② 改善箇所説明図（HV6000-1 の例）

【 前軸部の例 】 （後前軸、後後軸も同様。）

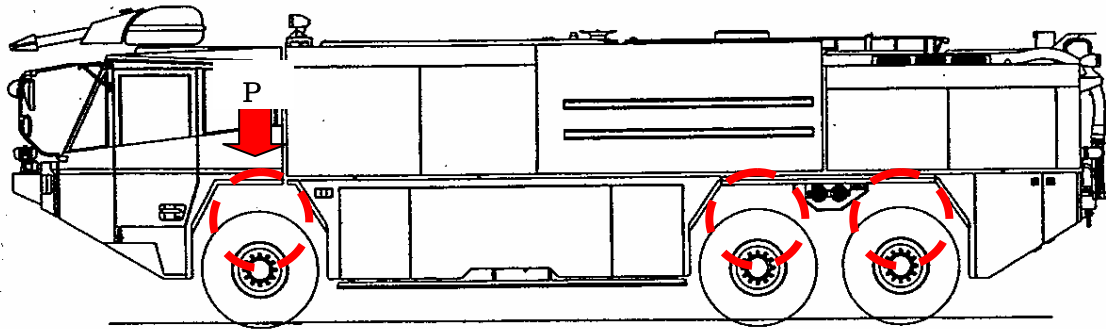
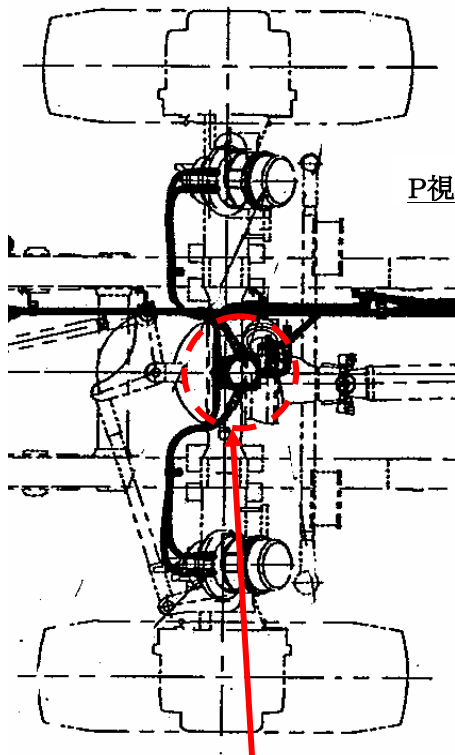
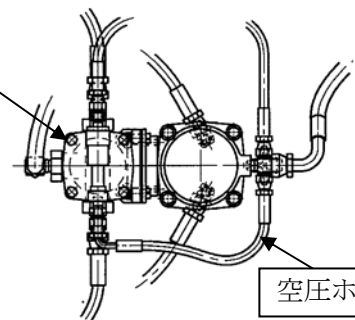
駐車ブレーキがかかっている状態でサービスブレーキを踏むと両方の力がスラックアジャスタに掛かる。

基準不適合発生箇所

主制動装置において、空気圧回路が不適切なため、駐車ブレーキ操作時に主ブレーキ操作を行うとスラックアジャスタに過大な負荷が掛かるものがある。そのため、そのまま使用を続けると、当該アジャスタに亀裂が発生し、最悪の場合、アジャスタが破損し、確実な制動ができなくなるおそれがある。

駐車ブレーキがかかっている状態でサービスブレーキを踏む
とサービスブレーキ力のみがスラックアジャスタに掛かる。

改善内容 ： 全車両、駐車ブレーキ用バルブを変更し、関連する空圧ホースを追加する。

識別 ： 駐車ブレーキのバルブの形状で識別する。
